Contribution à la concertation publique transports de Brest Métropole

Ce document présente les remarques, commentaires, suggestions et questions de BaPaV sur le projet d'évolution du réseau Bibus tel que décrit dans le dossier détaillé de support à la concertation (Octobre 2021).

Lesven

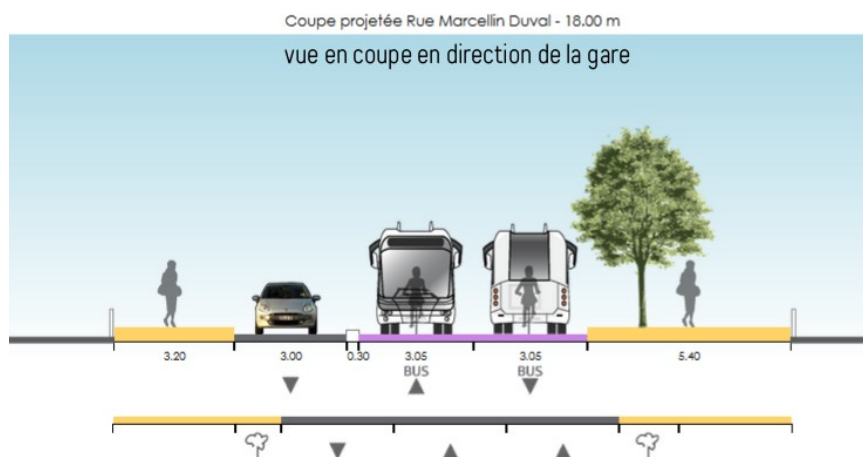
Le stationnement, privatisation de l'espace public, n'est acceptable que s'il n'entrave pas les autres usages de cet espace public. Ici **le non respect de l'article L228-2 ne peut être justifié par la présence de stationnement** (6 ou 8 emplacements, le plan n'est pas clair).

La silhouette du cycliste doublé par le bus sans **respect de la distance de dépassement** est symbolique des efforts qui restent à faire à Brest pour que tout un chacun puisse se déplacer sans devoir emprunter un véhicule motorisé.

Duval

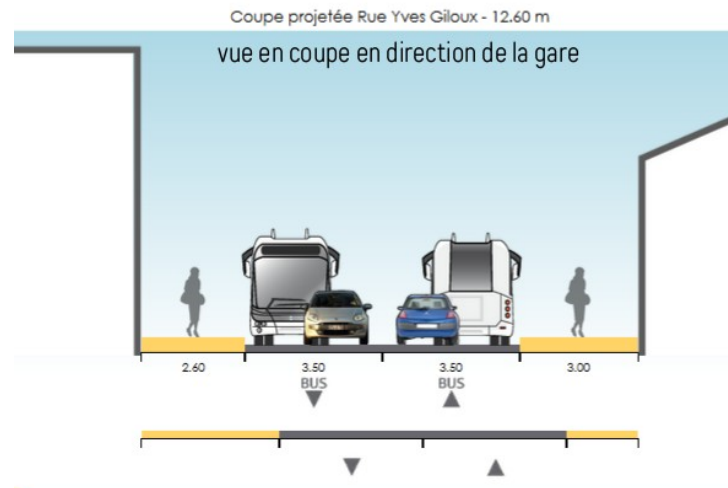
Si le partage bus-vélo est acceptable dans le sens descendant, il ne l'est pas dans le **sens montant**, la pression sur les usagers fragiles (enfants, personnes âgées) étant trop forte même si la largeur de dépassement est suffisante. Cette configuration incite fortement les cyclistes à **emprunter illégalement le trottoir**.

Giloux

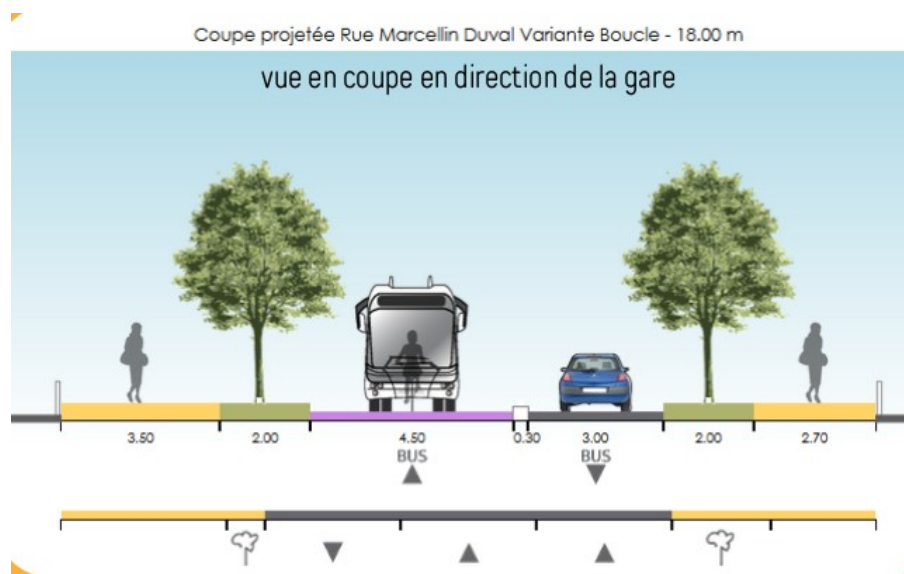
Cette configuration **ne respecte pas l'article L228-2** du code de l'environnement. La largeur entre façades de 12,6 m permettrait pourtant 4 m de trottoirs, 6 m de voies auto/bus, et 2,6 m de voies vélo.

Duval Boucle

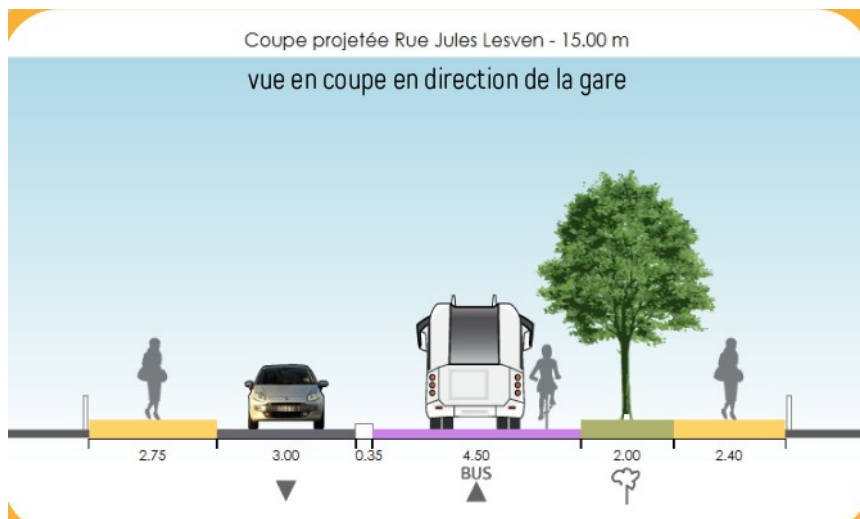
Le partage bus-vélo dans le sens montant est un peu juste sur 4,5 m. La largeur d'un vélo étant d'environ 70 cm, l'enveloppe de sa trajectoire est plutôt de 1 m, en ajoutant 1 m de distance de dépassement, il ne reste que 2,5 m pour le bus, ce qui n'est acceptable pour éviter la bordure de la voie que si les roues du bus sont sensiblement rentrées par rapport à la carrosserie.

Le sens descendant ne pose pas problème **si la voie est limitée à 30**.

Carrefour Duplex

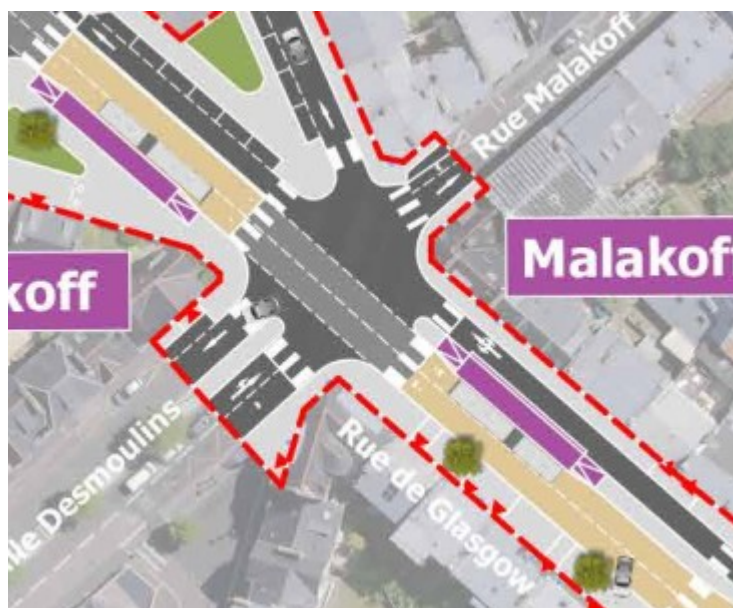
Selon les choix qui seront faits, les trajectoires vélo devraient être sécurisées (enrobé de couleur, îlots au niveau des tourne à droite voitures, attention portée aux angles morts).

Rue Jules Lesven

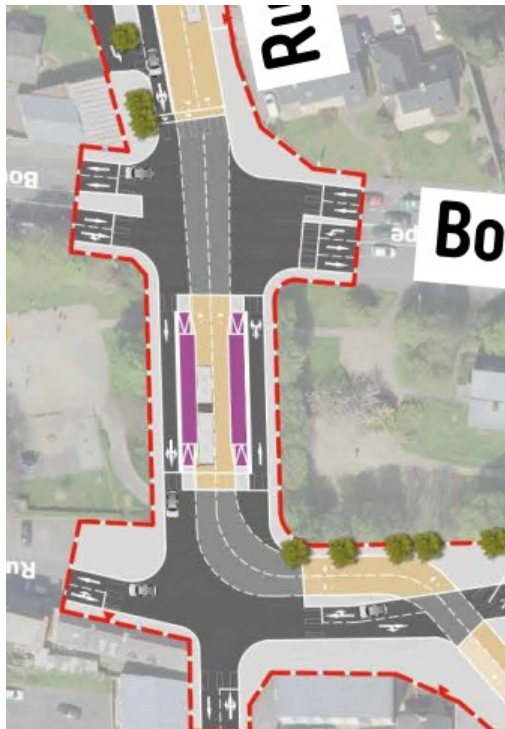
Le trottoir de la rue Jules Lesven devrait être traité en continuité à travers les rues Florian, Barbusse, Lautréamont et Balzac. Les carrefours Barbusse et Lautréamont pourraient même être neutralisés pour les voitures, ces rues étant assez larges pour permettre le croisement de deux voitures, voire une zone de demi-tour.

Carrefour Europe (via Duval)

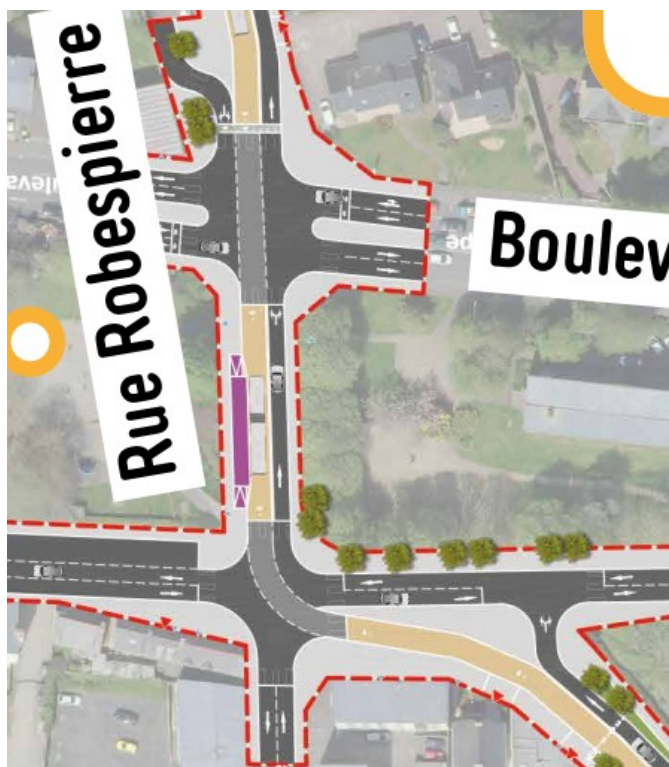
L'ensemble des carrefours du boulevard de l'Europe doit être aménagé de façon à sécuriser les traversées des vélos et piétons. Un carrefour hollandais serait judicieux.

Un aménagement de la rue Fresnel et de la rue Berlioz, ou de la rue Ravel pourrait s'avérer judicieux pour éviter qu'une partie du flux traversant actuellement la place de Bretagne ne se rabatte sur ces rues résidentielles. Inversement un aménagement de la rue Pen ar Pave, qui longe une seule habitation abritée par un mur en parpaings, pourrait constituer une alternative.

CHU (arrêt haut)

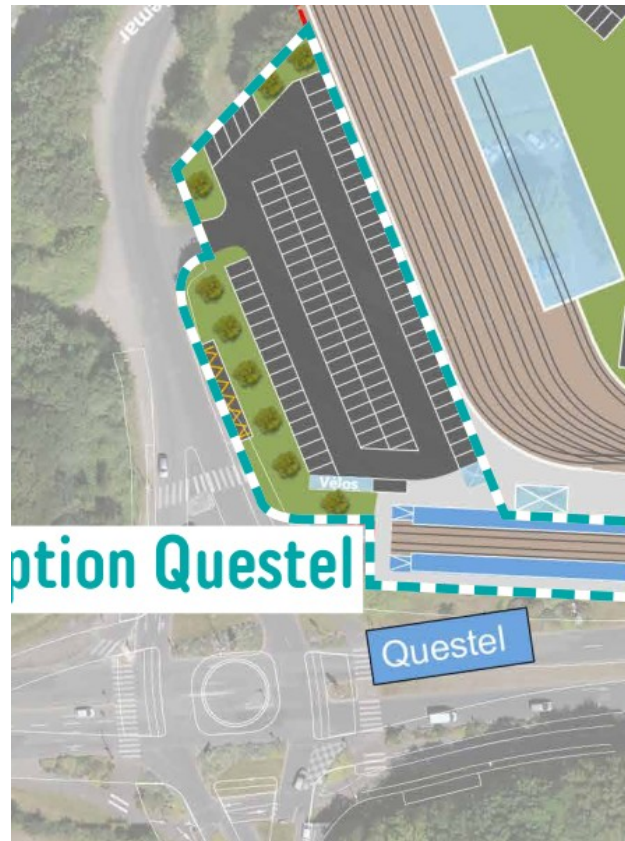
On peut s'attendre à ce qu'il n'y ait pas ou peu de demande de stationnement vélo sur ce PEM. Néanmoins quelques boxes expérimentaux pourraient être prévus au niveau de l'espace vert en tête de station.

Guilers

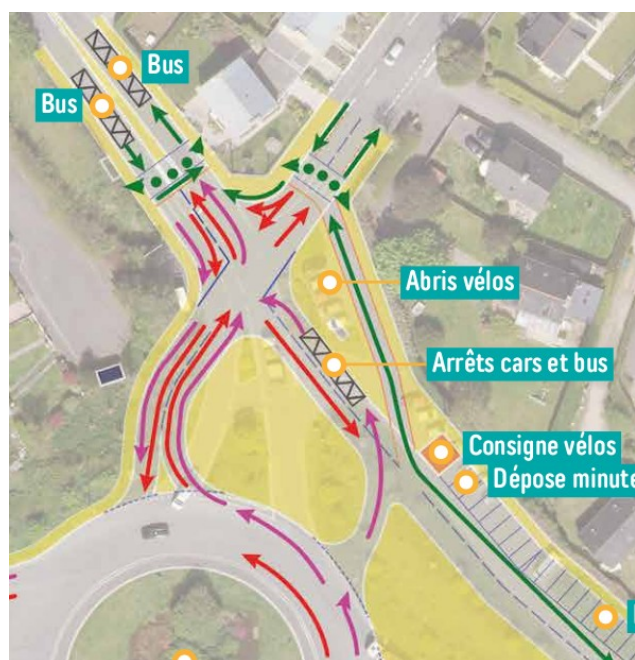
Les contraintes d'espace ne permettent probablement pas d'améliorer le fonctionnement. La pratique des cheminements piétons ne respectera sans doute pas le schéma.

Par contre le positionnement des stationnements vélos au plus près des quais et des cheminements nous convient.

Gouesnou

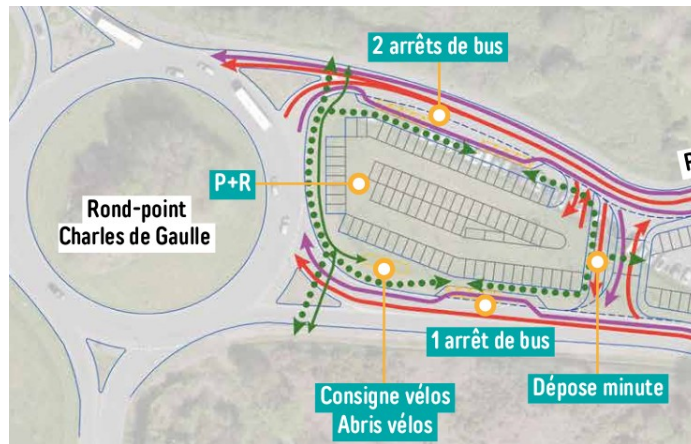
Les trajets piétons de quai à quai tels qu'ils sont dessinés ne seront pas respectés par la majorité des usagers, qui préféreront traverser le parking. Il vaudrait donc mieux, en particulier pour la sécurité des enfants d'anticiper cette pratique prévisible.

Pour améliorer la sécurité des stationnements vélo, ils devraient être **déplacés à un endroit où les cheminements sont les plus importants**, et pour encourager l'usage du vélo de préférence à la voiture ils devraient se situer à **proximité immédiate des quais les plus fréquentés**.

Kergaradec

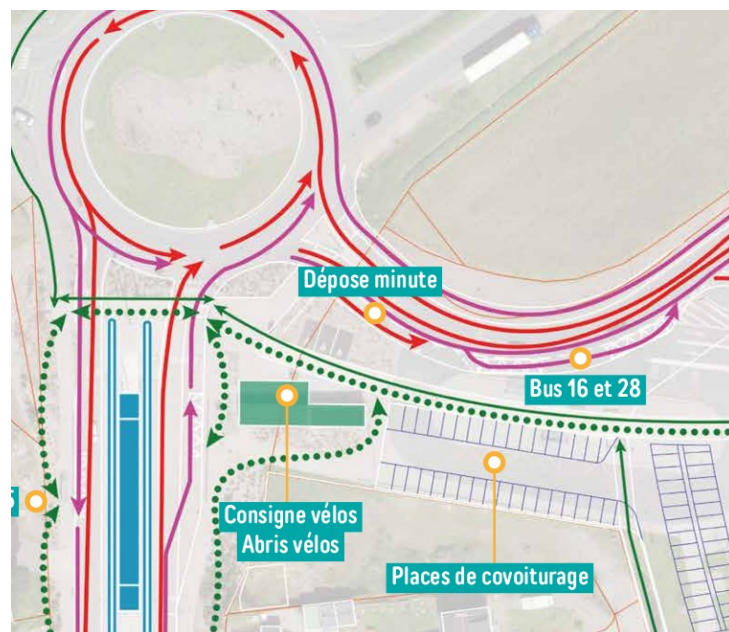
Les stationnements vélo sont disposés judicieusement sur les principaux cheminements. Actuellement le fléchage depuis, et en direction de, la voie cyclable rejoignant Brest centre est insuffisant. Par ailleurs cet **itinéraire cyclable n'est pas praticable** entre les rues de la Croix et Charles le Gros pour des trajets autres que récréatifs.

RochKerezen

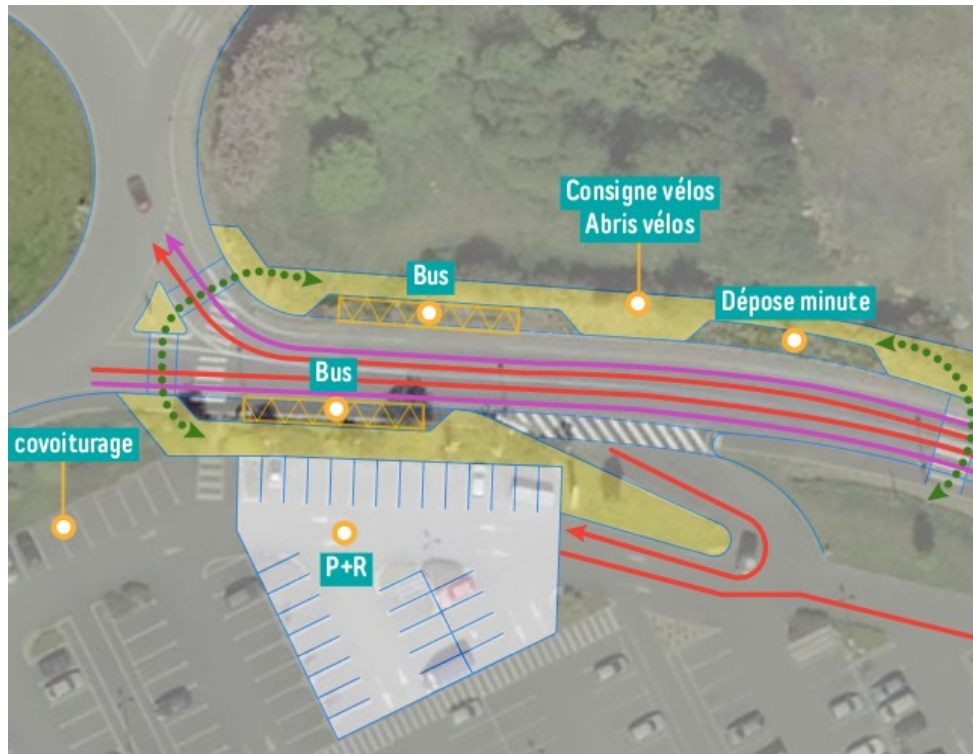
Le passage piéton côté dépose minute pourrait avantageusement être déplacé au niveau du stationnement vélo, ce qui sécuriserait celui-ci par une circulation plus importante, et éviterait le détour que refuseront de faire les passagers déposés au dernier moment.
